Projet d'Agrinergie© ou agrivoltaïque au sol Commune de Faux (24)

Réponse à l'avis de la Mission Régionale d'Autorité Environnementale

Demande de Permis de Construire N° PC 024 177 22 50003
Numéro d'avis MRAe : 2023APNA21- Dossier P-2023-13611
Avis émis : 9 Mars 2023

Réponse en date du 17 Mars 2023

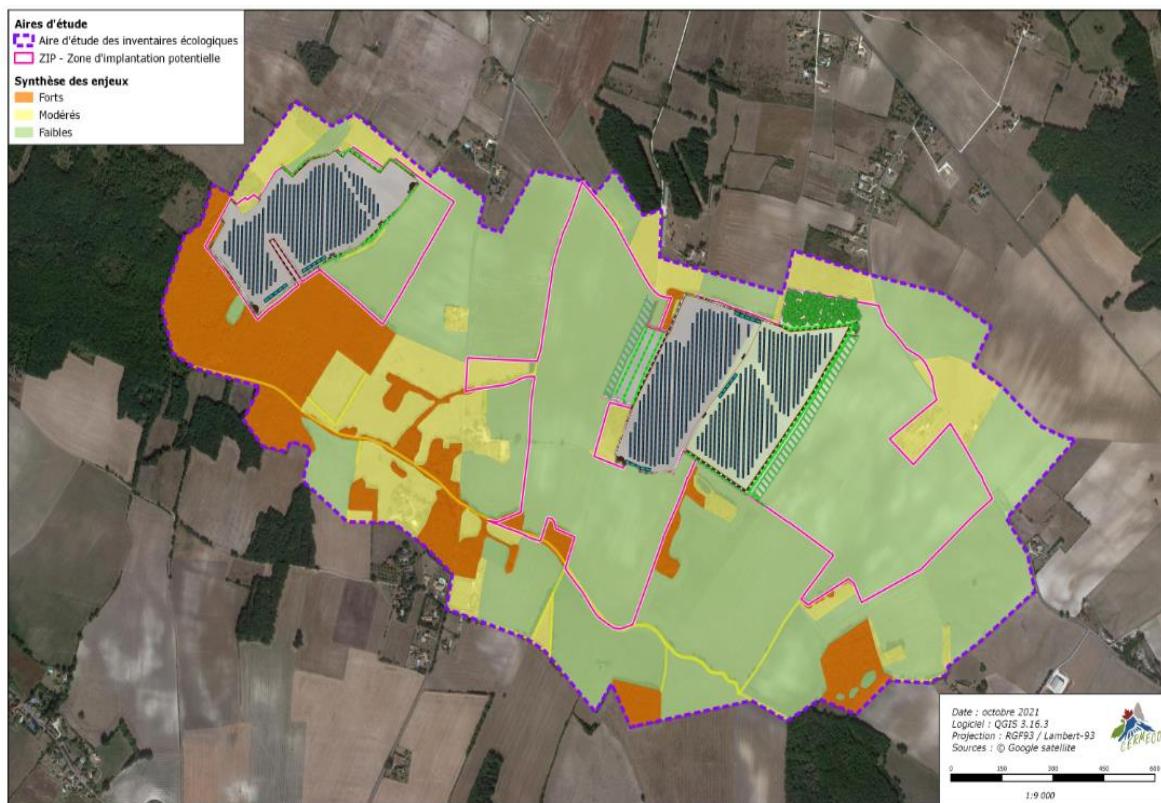
Page 4 – Milieux naturels - La MRAe recommande de présenter une analyse de l'état initial de l'environnement basée notamment sur des investigations proportionnées aux enjeux du site, en identifiant ces derniers sur toutes les périodes de l'année. Il est demandé notamment :

- **de produire une carte de synthèse de la hiérarchisation des enjeux du site (habitats naturels, faune et flore, habitats de repos, de reproduction et d'alimentation), en précisant et justifiant la méthodologie employée et en démontrant la pertinence de la hiérarchisation réalisée ;**

- **de superposer le plan masse du projet sur cette carte ;**
- **de justifier l'absence d'évitement des secteurs les plus sensibles ;**
- **de quantifier les incidences résiduelles du projet après application des mesures d'évitement et de réduction d'impacts. Il appartient notamment au pétitionnaire de traiter la question de la destruction éventuelle des espèces protégées et/ou de leurs habitats naturels à l'occasion de la réalisation du projet. En cas de destruction, une demande de dérogation et des mesures de compensation doivent être prévues ;**

- **de tenir compte des fonctionnalités écologiques en intégrant à l'analyse les continuités écologiques (et/ou trames verte et bleue) et le cycle de vie des espèces.**

Dans le cadre de cette étude, plusieurs spécialistes du bureau d'études SOE et CERMECO ont réalisé des inventaires entre mars et novembre 2021.

L'ensemble du site a fait l'objet de prospections, ainsi que les alentours, afin de bien remettre dans leur contexte les diverses composantes écologiques et de pouvoir établir les fonctionnements écologiques locaux.

L'occurrence des espèces à enjeux a été analysée à cette fin, ce qui a permis d'affiner la hiérarchisation des enjeux locaux et ainsi d'établir une carte de synthèse des enjeux écologiques présentée page 135 de l'étude d'impact.

Le plan masse du projet sur cette carte de synthèse des enjeux est présenté à la page suivante :

Plusieurs mesures d'évitement des secteurs les plus sensibles ont été proposées comme l'évitement des pelouses xérophiles (ME1-1), des prairies de fauche (ME1-2), des haies arborées et des chênaies sessiles (ME1-3).
